EEN VEILIGE EN GROENE KORTE MUIDERWEG

Bezwaren en wensen definitief ontwerp Korte Muiderweg samengevat
en aangevuld met een 4e alternatief

Actiegroep Behoud Bomen Muiderweg | 2 februari 2024

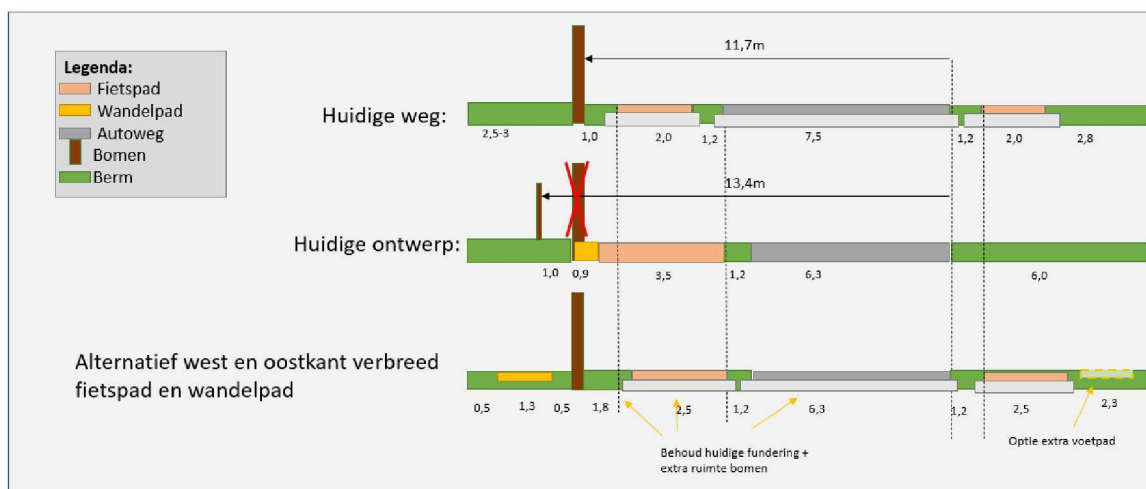
Graag zouden we constructief met het GEM en de Gemeente Amsterdam om tafel gaan om te komen tot oplossingen, die aansluiten bij de wensen van bewoners. Wij hebben tijdens de informatieavond op 15 januari jl. en via onze website drie alternatieven aangedragen waarbij geen bomen hoeven te worden gekapt en het ontwerp aan veiligheid wint. Deze alternatieven zijn in onze optiek niet allemaal serieus overwogen maar mondeling door het GEM al wel afgedaan als 'niet mogelijk'. Wij blijven deze dus onder de aandacht brengen, omdat wij een inhoudelijke reactie op zijn plaats vinden en hier nog altijd achter staan. Zie: www.behoudonzebomen.nl/alternatieven voor meer informatie. In schema:
